火山影響等発生時における炉心冷却のための手順等について

2. 層厚見直しにより変更となる手順

大飯発電所 火山影響等発生時における手順の比較

図1 火山影響等発生時における炉心冷却のための手順フロー

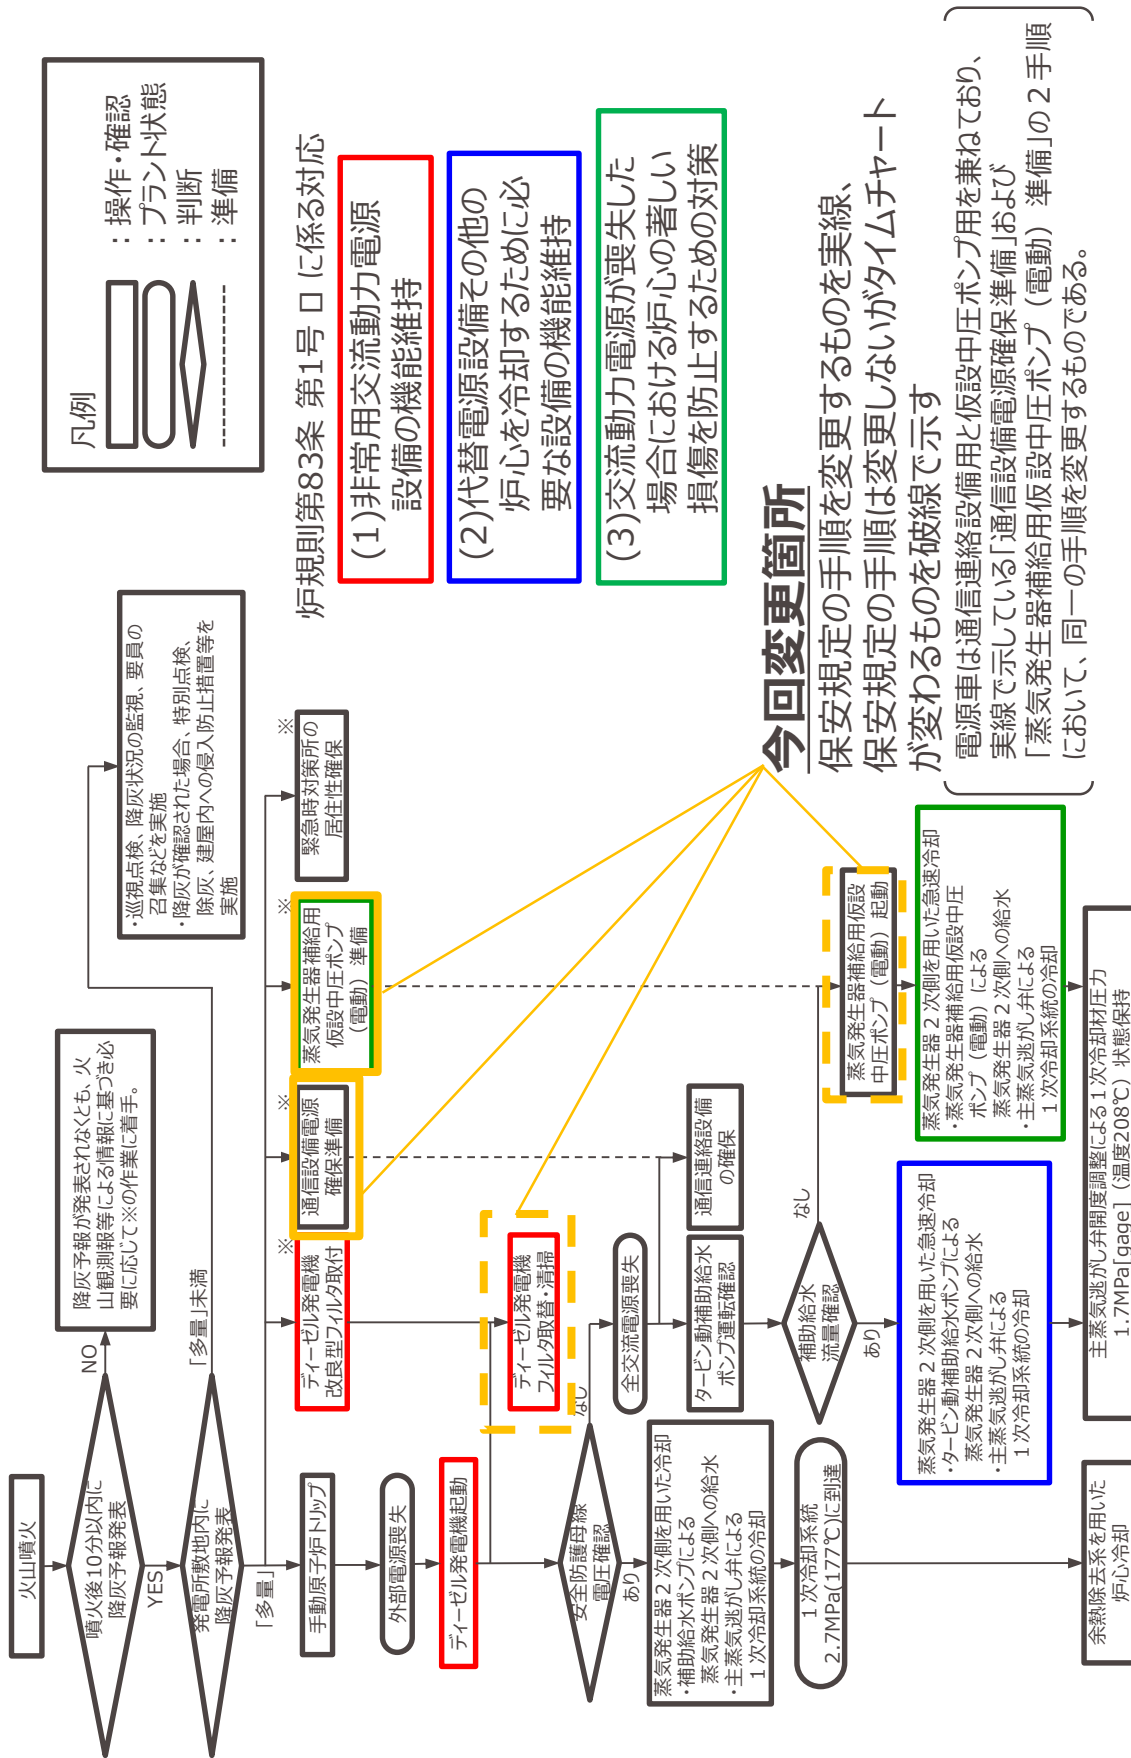
火山影響等発生時における炉心冷却のための手順の全体像を図1に示す。また、火山影響等発生時における炉心冷却のための手順等において、層厚見直しにより変更となる手順を図1の黄色点線で示す。層厚見直しにより「蒸気発生器補給用仮設中圧ポンプ(電動)準備」、「通信連絡設備の確保」が(保安規定 添付2に記載している手順・作業)が変更となり、「ディーゼル発電機フィルタ取替・清掃」「蒸気発生器補給用仮設中圧ポンプ(電動)起動」は保安規定の手順の変更はないが、手順に関するタイムチャートが変更となる。

表 1 ディーゼル発電機改良型フィルタの取替・清掃におけるタイムチャート

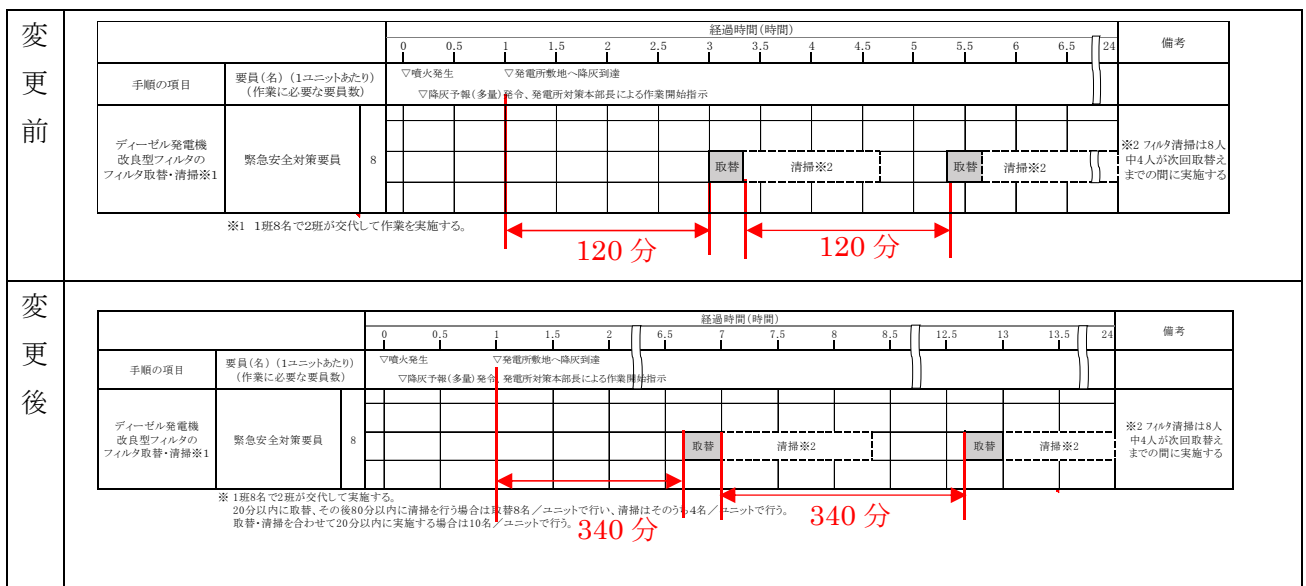
「3. 気中降下火砕物濃度の変更に伴い評価対象となる運用の評価」ではフィルタ取替の着手時間を変更しており、変更前が 120 分だったが、変更後は 340 分でフィルタ取替を着手することとなっている。

噴火発生からのタイムチャートの前後表を以下に示す。フィルタ取替の着手時間の変更に伴い、1 回目のフィルタ取替に着手する時間は、変更前が噴火発生後から 3 時間(噴火発生から 60 分後に降灰が到達+フィルタ取替の着手時間 120 分=180 分)としていたが、変更後は噴火発生後から 6 時間 40 分後(噴火発生から 60 分後に降灰が到達+フィルタ取替の着手時間 340 分=400 分)となっている。また、フィルタ取替の間隔についても、変更前が 120 分間隔だったが、変更後は 340 分間隔となっている。

表1 火山噴火以降の事象進展と対応手順

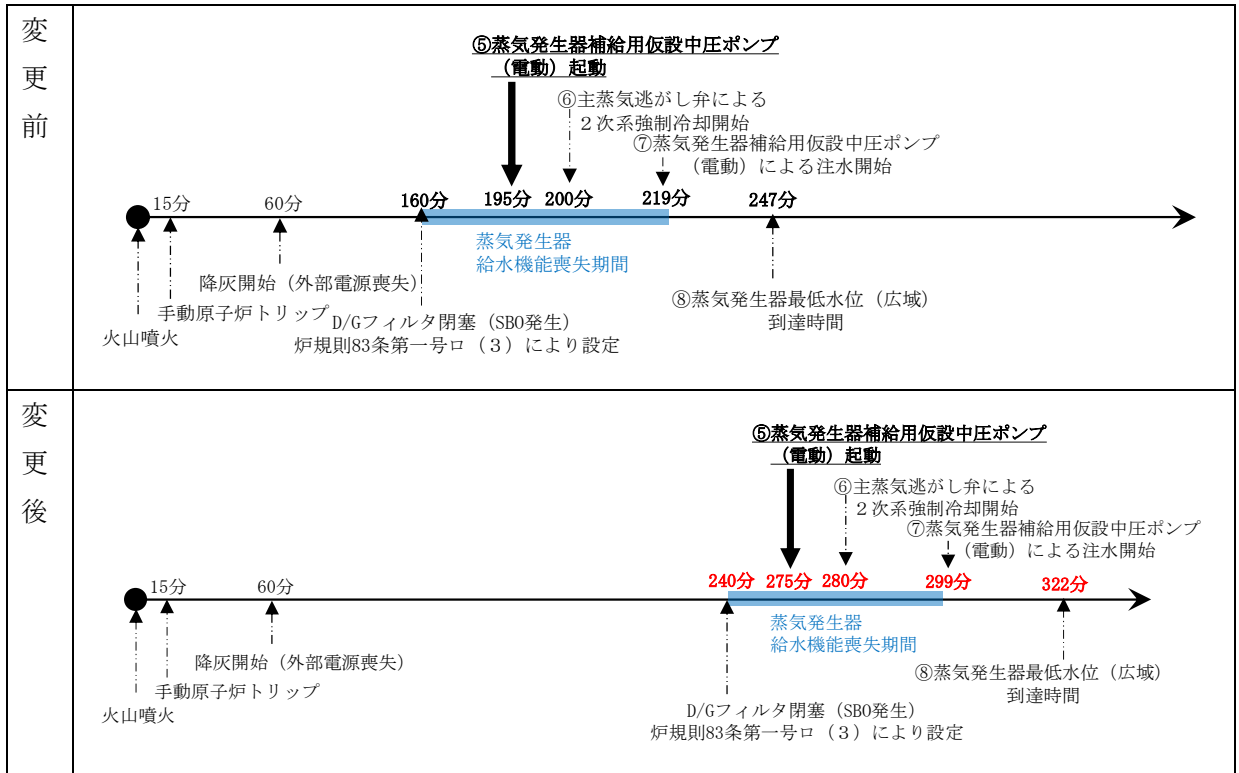
火山影響発生時における対応手順が解析条件に影響する部分は「2次系強制冷却開始(主蒸気逃がし弁開)」であり、仮設中圧ポンプによる蒸気発生器への注水準備の完了時間が設定条件となっている。この準備完了時間は、変更前が195分(原子炉トリップから180分)、変更後が275分(原子炉トリップから260分)となっている。

主な変更点として、火山灰の噴出規模の見直しに伴いディーゼル発電機改良型フィルタの基準捕集容量到達までの時間変更により、フィルタの閉塞(全交流電源喪失)発生時間が160分から240分に変更となっている。「3. 気中降下火砕物濃度の変更に伴い評価対象となる運用の評価(1)g.」を参照

図 1 火山影響発生時に使用する設備の設置場所変更の概要
 (①は電源車、②は軽油ドラム缶（燃料運搬車）を示す)

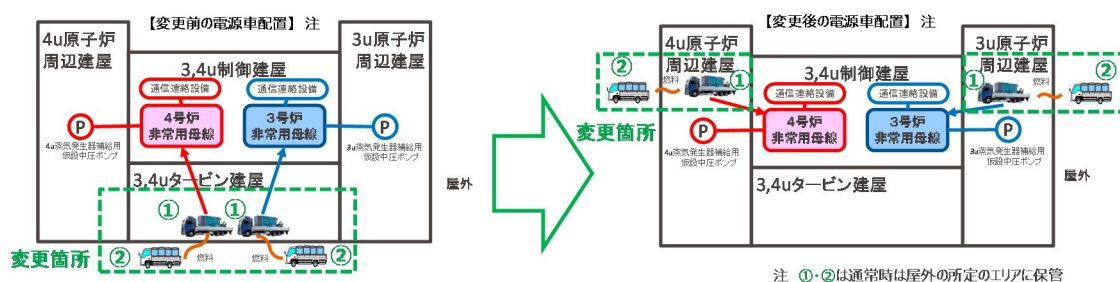
既認可保安規定の炉規則第 8 3 条に対する対策として、対応時の設置位置をタービン建屋に定めている設備があるが、火山灰降灰層厚増加を考慮して、より頑強な建屋である原子炉周辺建屋に設置場所を変更する対応をとっている。

設置位置をタービン建屋に定めている設備は以下のとおりであり、これらの設備は対応時の設置位置を原子炉周辺建屋に変更する。

- ・ 電源車
- ・ 軽油ドラム缶（燃料運搬車）

図2 電源車移動に係る具体的な変更点（1／2）

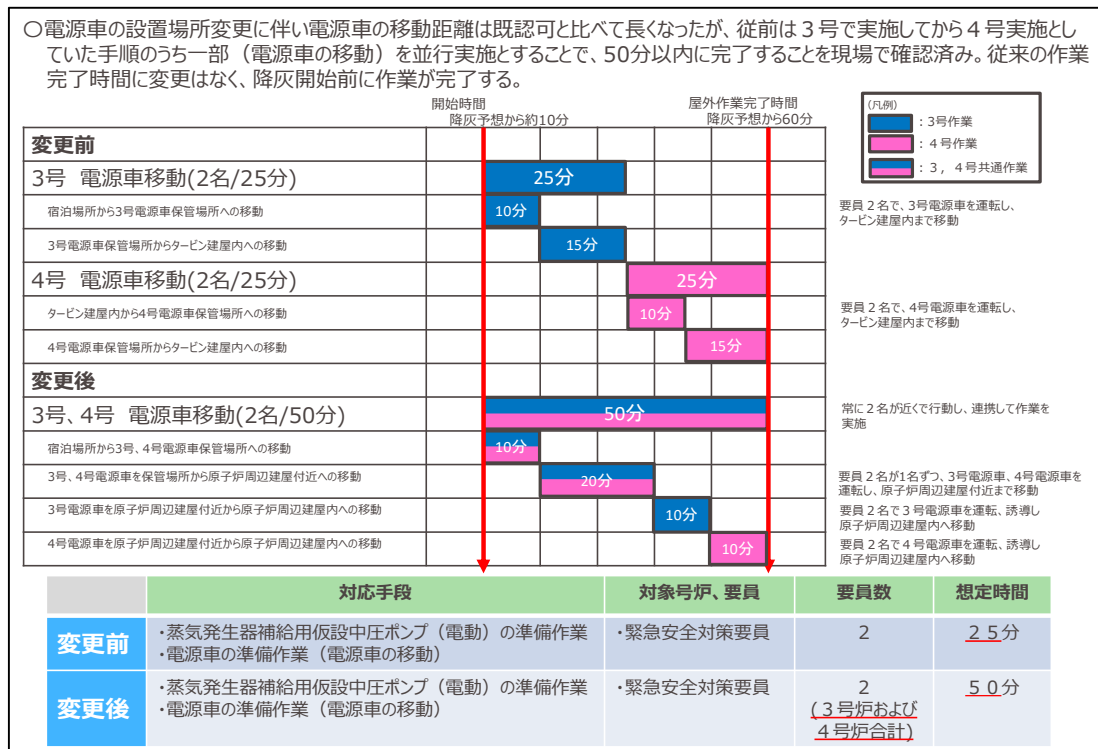
- 電源車の設置場所変更に伴い電源車の移動距離は既認可と比べて長くなったが、従前は3号で実施してから4号実施としていた手順のうち一部（電源車の移動）を並行実施とすることで、50分以内に完了することを現場で確認済み。従来の作業完了時間に変更はなく、降灰開始前に作業が完了する。

図4 可搬式ファン及び仮設ダクト等の設置に係る具体的な変更点

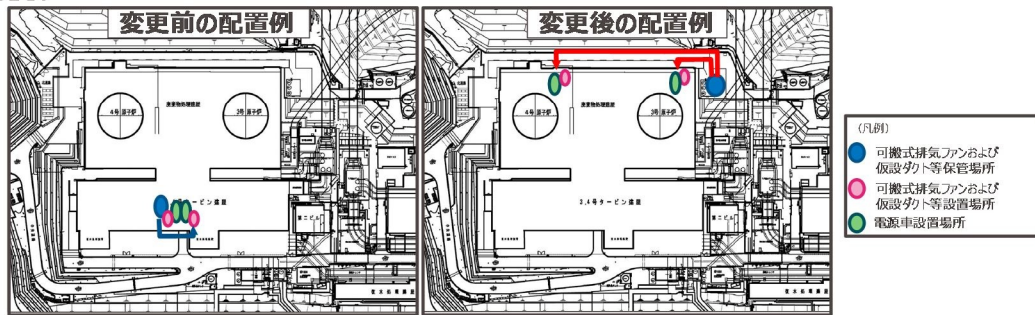
- 電源車の設置場所変更に伴い、従来タービン建屋（屋内）に保管していた可搬式排気ファン、仮設ダクト等の保管場所を原子炉周辺建屋近傍（屋外）へ変更した。（原子炉周辺建屋内に適した保管場所がないため）
- これにより可搬式排気ファン、仮設ダクト等を屋外から屋内へ運搬する手順が追加となったが、降灰開始までに対応できることを現場で確認済み。
- また、屋内作業の想定時間が20分増加するが、炉心冷却が可能な蒸気発生器の水位を維持できる時間内に作業を完了できる。

開始時間 降灰予想約10分	屋外作業完了時間 降灰開始60分まで		
変更前（1箇所当たり）				
可搬式排気ファンおよび仮設ダクト等設置（4名/60分）			60分	
変更後（1箇所当たり）				
可搬式排気ファンおよび仮設ダクト等運搬（3名/50分）	50分		屋内作業	
可搬式排気ファンおよび仮設ダクト等設置（3名/80分）		屋外作業	80分	
注記の記載				
変更前	可搬式排気ファンおよび仮設ダクト等設置作業は、1箇所あたり上表とは別に緊急安全対策要員4名が60分以内で実施する。			
変更後	可搬式排気ファンおよび仮設ダクト等設置作業は、1箇所あたり上表とは別に緊急安全対策要員3名が130分以内で実施する。

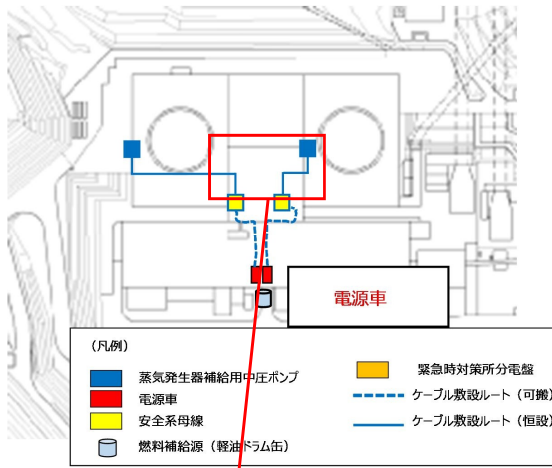
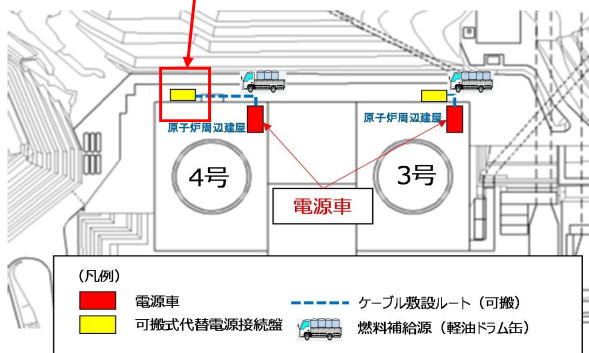
・炉規則第83条第一号ロ(3)の要求である「(2)に掲げるもののほか、火山影響等発生時に交流動力電源が喪失した場合における炉心の著しい損傷を防止するための対策に関すること。」に対する対策のうち、「電源車による給電準備」手順において、上流文書にて火山灰が影響を与える評価対象施設として評価し、火山灰降灰層厚増加を考慮し、より頑強な建屋である原子炉周辺建屋に電源車の配置場所を変更する。

大飯発電所 火山影響等発生時における配置図、タイムチャートの比較
(軽油ドラム缶配置場所の変更)

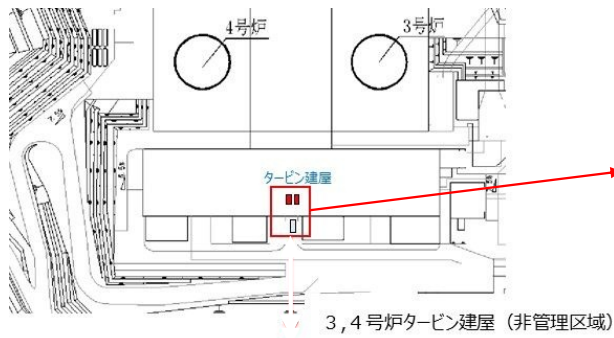
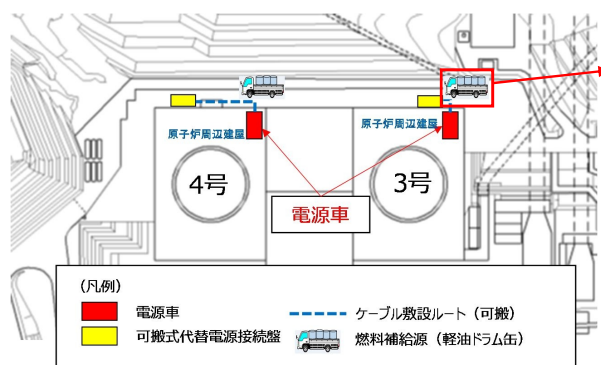
・炉規則第83条第一号ロ(3)の要求である「(2)に掲げるもののほか、火山影響等発生時に交流動力電源が喪失した場合における炉心の著しい損傷を防止するための対策に関すること。」に対する対策のうち、「軽油ドラム缶の建屋近傍への移動」手順において、上流文書にて火山灰が影響を与える評価対象施設として評価し、火山灰降灰層厚増加を考慮し、より頑強な建屋である原子炉周辺建屋に電源車の配置場所を変更することに伴い、軽油ドラム缶の配置場所を原子炉周辺建屋近傍に変更する。

図 3.4.1 電源車の燃料推移

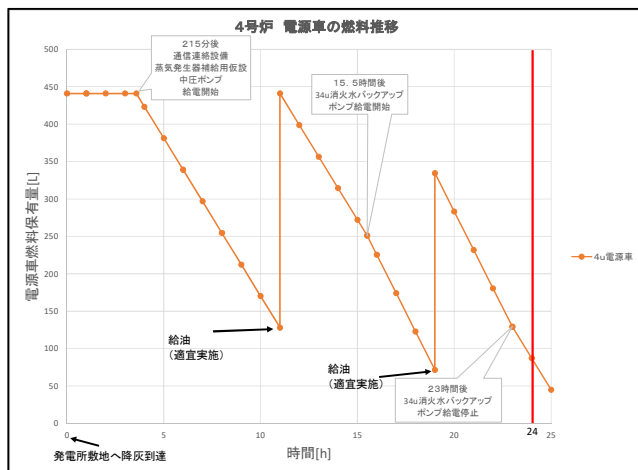
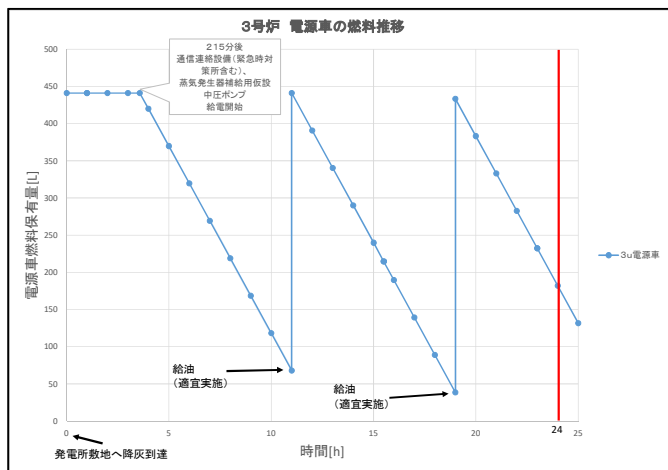
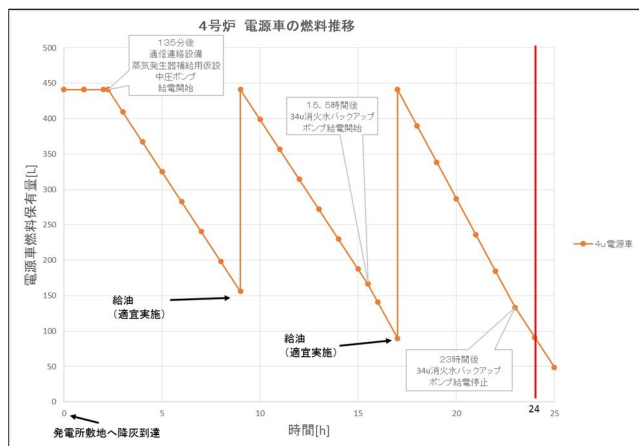
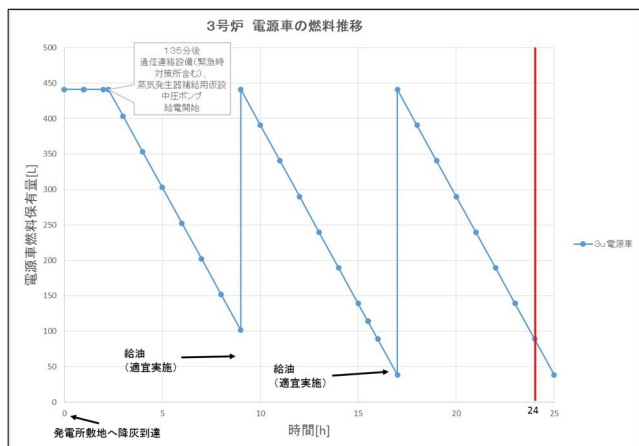
炉規則第 83 条第一号ロ (3)に係るシナリオでは、今回の層厚見直しにより、電源車の起動時間が後ろ倒しとなるため既認可（層厚見直し前）と比較して燃料消費量は減少することから、燃料消費量と燃料補給を考慮した場合の燃料推移について整理した。

電源車の燃料消費量を表 3. 4. 2、燃料推移を図 3. 4. 1 に示す。
